RES-64-2025

VISTO el Expediente Nº 254/2024, del registro del Dirección Provincial de Puertos, caratulado: "PAVIMENTACIÓN SECTORES INGRESO, ESTACIONAMIENTO Y SITIO 3 EN PUERTO USHUAIA"; y

ANEXO I - CIRCULAR N° 1 – CON CONSULTA - Tipo: ACLARATORIA
LICITACIÓN PUBLICA N° 1/2025

OBRA: “PAVIMENTACIÓN SECTORES INGRESO, ESTACIONAMIENTO Y SITIO 3 EN PUERTO USHUAIA”;

Incorporación Planos 1/3

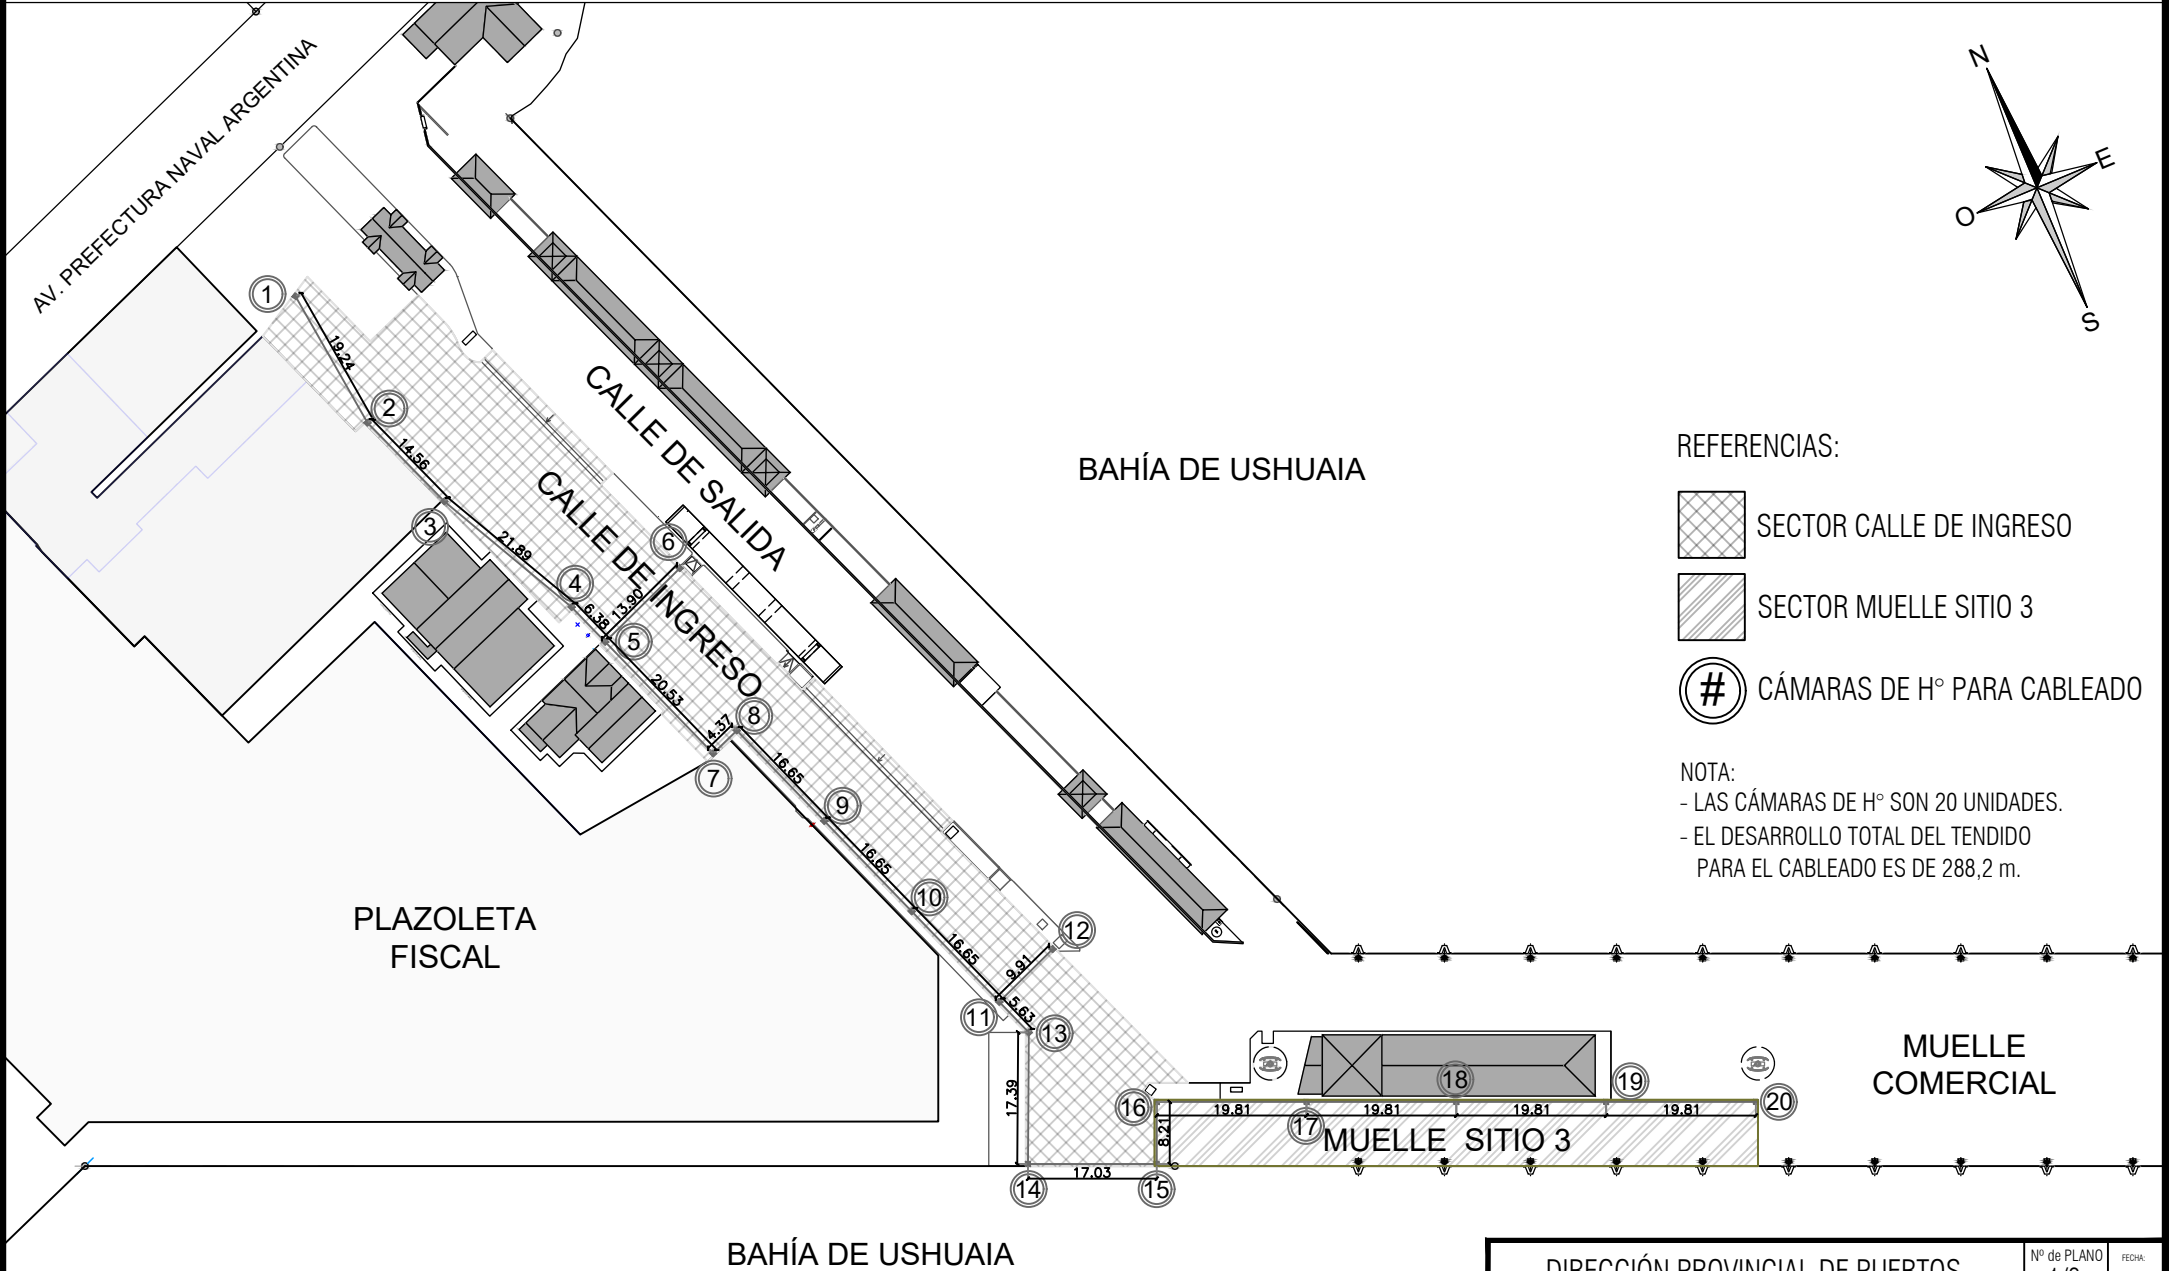
Para el ítem 4b- “las cámaras de Hº son 20 unidades todas de 0,55m de largo y 0,1m de espesor; las Cámaras de Hº del Sector “Calle de ingreso” son de 0,4m de alta con un fondo de 0,1m de espesor y las Cámaras de Hº del “Sector Muelle Sitio 3” son de 0,17m de alto sin fondo”

Para el ítem 4c- “el recorrido total del tendido para cableado es de 288,2m; la ubicación de cada cámara y la distancia entre cada una de las mismas está acotada en la planta general”
